志賀原子力発電所 原子炉施設保安規定の 一部変更について（説明資料）

令和 4 年 3 月 24 日
北陸電力株式会社

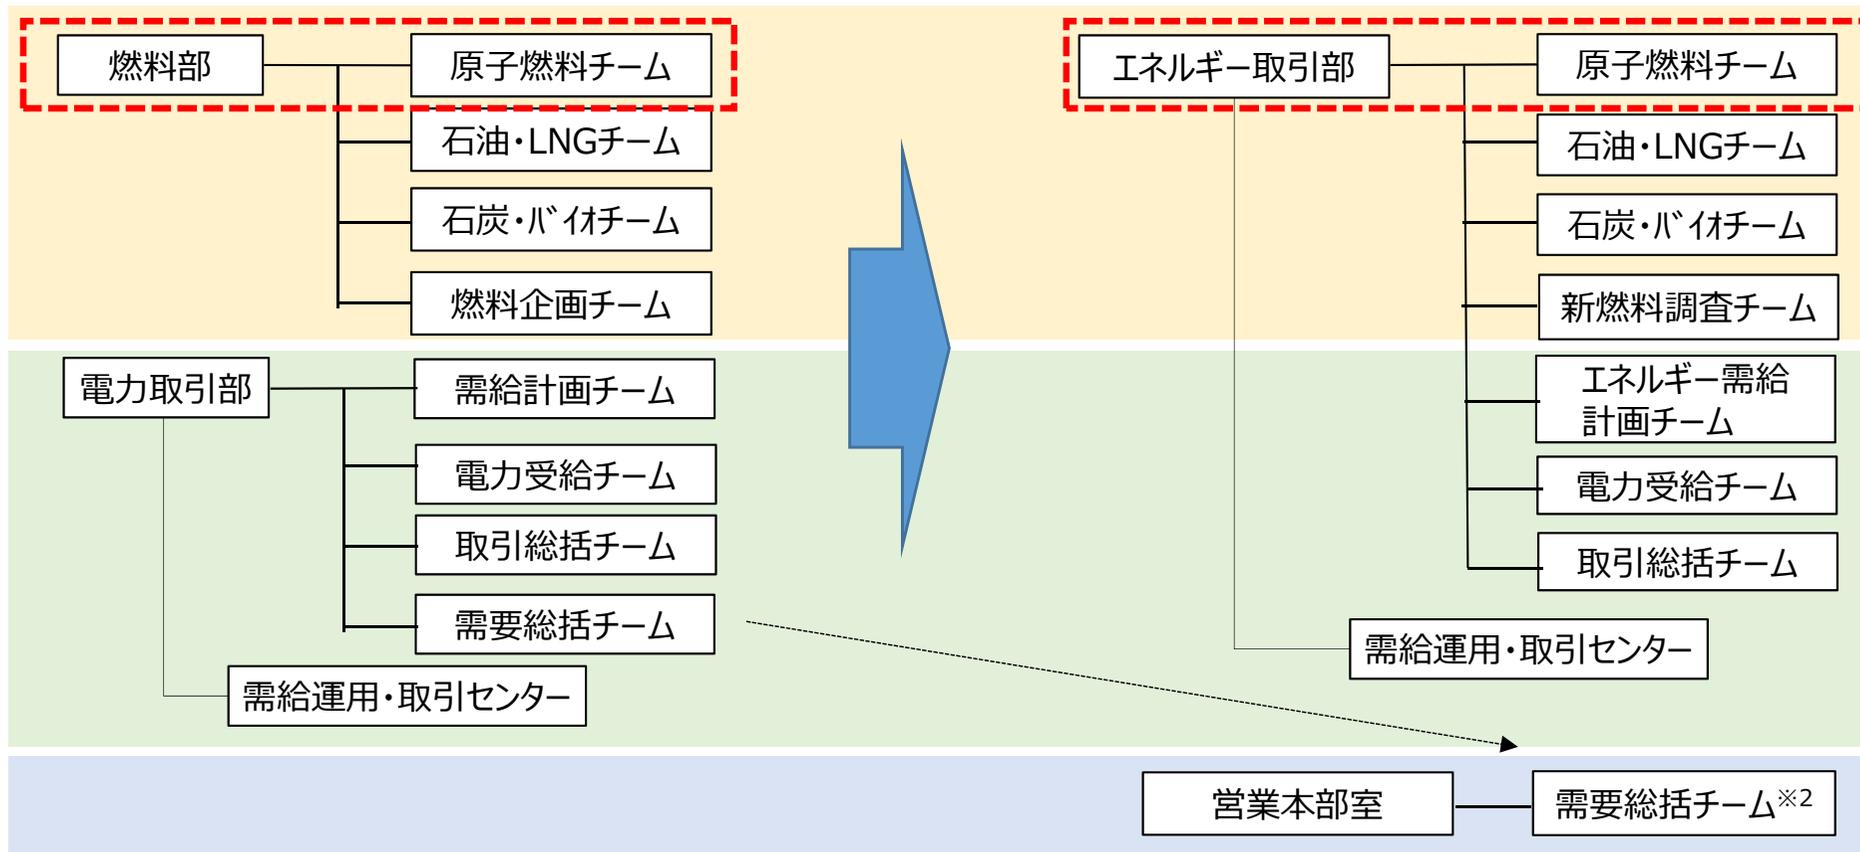
- ▶ 今回の発電用原子炉主任技術者（以下「炉主任」という。）に関しての変更箇所は、炉主任の選任対象の職級名称のみであり、炉主任選任対象が**社長直属の職位で、本店部長級の職級**であることに変わりはなく、**必要な権限及び組織上の位置付けに変更はない**。
- ▶ 当社では**2007年の志賀1号機臨界問題の再発防止策**として、炉主任の独立性を高め、社長に対して直接に報告・指示を受ける立場に位置づけるため、**炉主任を社長直属の職位とするとともに、職級も本店部長級とすることを定めているが、この再発防止策の考え方にも合致する。** 補足1
